Mission régionale d'autorité environnementale

**Avis de la mission régionale  
d'autorité environnementale  
Hauts-de-France  
sur le projet de parc éolien  
« de la vallée Bernot »  
de la société Ferme éolienne de la vallée de Bernot  
sur la commune de Bernot (02)**

n°MRAe 2021-5374

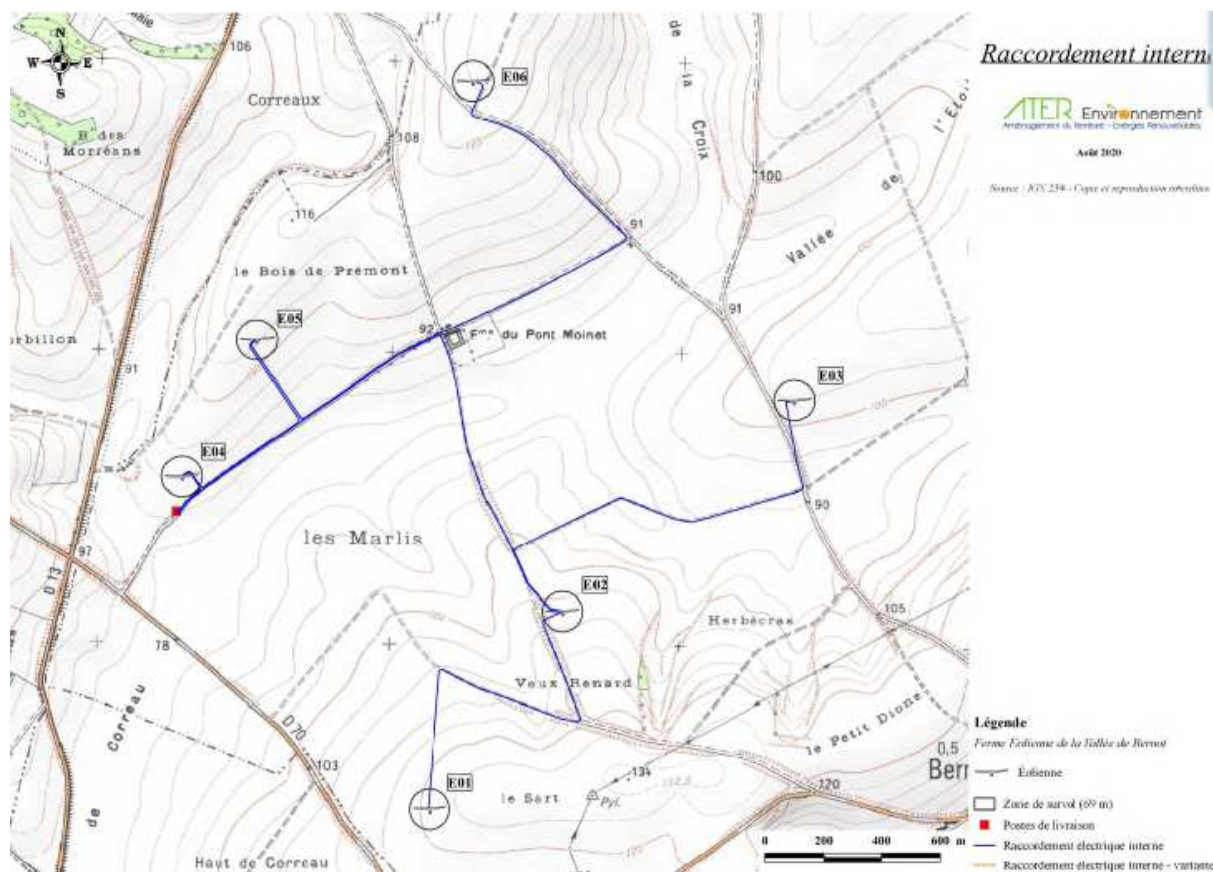
Le raccordement du parc au poste source est présenté pages 273-275 de l'étude d'impact. Il est précisé qu'« à ce stade de développement du projet éolien -...-, la décision du tracé de raccordement externe par le gestionnaire de réseau n'est pas connu. La définition du tracé définitif et la réalisation des travaux de raccordement sont du ressort du gestionnaire de réseau (RTE/ENEDIS) et à la charge financière du porteur de projet ». L'autorité environnementale rappelle que le raccordement du parc au réseau électrique fait partie du projet dès lors qu'il est réalisé dans le but de permettre aux éoliennes de fonctionner.

*L'autorité environnementale recommande de prendre l'attache des gestionnaires de réseaux pour confirmer ou infirmer la possibilité de se raccorder à un poste électrique source. Elle recommande également d'évaluer les impacts prévisibles de ce raccordement au vu des informations disponibles, en particulier de déterminer si des espaces à enjeu seraient concernés par les travaux de raccordement et si des créations de lignes aériennes seraient nécessaires.*
